VYSVĚTLENÍ ZADÁVACÍ DOKUMENTACE Č. 23 a 24

„Rekonstrukce a modernizace Střední uměleckoprůmyslové školy keramické a sklářské Karlovy Vary – stavební práce“

VYSVĚTLENÍ Č. 23

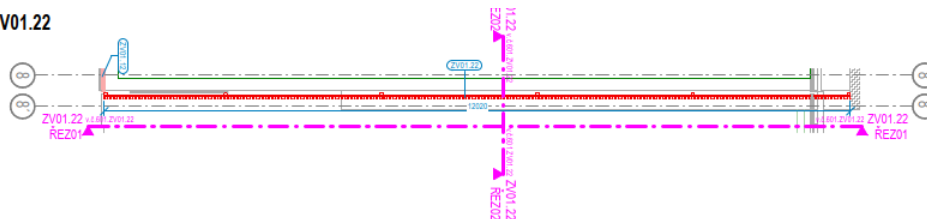
V Tab pilot v PD nejsou uvedeny náležitosti ke kontrole VV. Chybí profily a délky pilot, takže není možno ověřit výpočty, kromě toho položky užití v soupisu prací neobsahují profily průměru 1500 mm které jsme dohledali v půdorysu pilotového založení.

Tabulka pilot v části „D.1.2b Stavebně kční řešení SO102“ obsahuje pouze soupis pilot a zatěžující síly.

Podrobná tabulka pilot je uvedena v TZ v části „D.1.2a Pilotové založení SO102“.

V soupisu prací jsou piloty průměru 1500mm obsaženy – viz pol.č. 111 na listu „003.01.00 - Speciální zakládání SO 102 etapa I.“, resp. v položce č. 95 na listu „003.02.00 - Speciální zakládání SO 102 etapa II.“. Uváděné hodnoty délek pilot ve VV odpovídají součtu délek daného průměru pilot uvedených v tabulkách pilot speciálního zakládání.

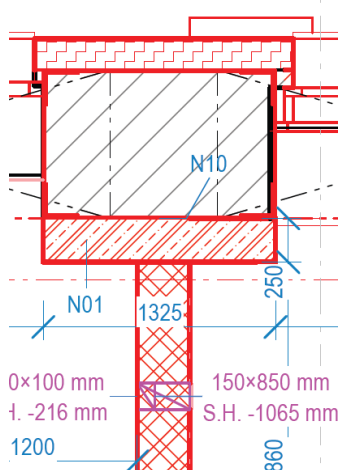
V rámci poskytnuté VZD č.4,5,6,7 ... 1. část, se pod odpovědí na dotaz č.2 - opásání pilířů, se popisují různé druhy aktivace opásání a případy, které vyžadují individuální přístup.

Může zadavatel jasně specifikovat kterou z těchto aktivací uvažuje v projektu a doplní příslušné výkresy a položky do dokumentace a výkazu výměr pro správné a srovnatelné ocenění? Dále zda jasně určí pilíře, které budou individuálně zakotveny do zdiva?

Pilíře a části zdiva, které budou muset být opásky dle části STA, jsou označeny napříč výkresy pod označením N10: "KVSUPS_DPS_ET01_SO101_D.1.1_ASR-102_PUD_1.PP-KVSUPS_DPS_ET01_SO101_D.1.1_ASR-105_PUD_3.NP".
